TSI 02/2021

Cambio de material en nuestra junta para tapa de válvula 638.901 para MAN D28

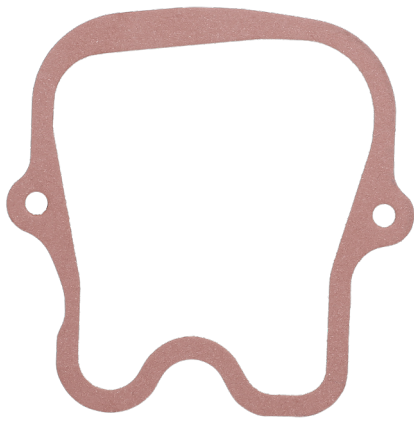
Hemos perfeccionado nuestra junta para tapa de válvula 638.901 y la hemos sustituido por un material de desarrollo completamente nuevo con la denominación EWP 407. Este material tiene una compresibilidad similar a la del material anterior y ahora posee además capacidades antiadherentes gracias al recubrimiento de PTFE. Esto facilita el desmontaje y elimina prácticamente la necesidad de limpieza de las superficies de obturación. No solo muestra una excelente resistencia a los aceites y combustibles; sino que también convence por su extraordinaria capacidad de sellado, incluso con distancias desfavorables entre los agujeros roscados. El nuevo material también conlleva un cambio visual: la junta para tapa de válvula ya no se suministra en el típico color rojo, sino que se presenta ahora en gris y con la probada calidad de Elring OE.

Anterior 638.901 – MAN 51.03905.0134
Material: EWP rojo (material blando)

NUEVA 638.901 – MAN 51.03905.0134
Material: EWP 407 gris (material blando)
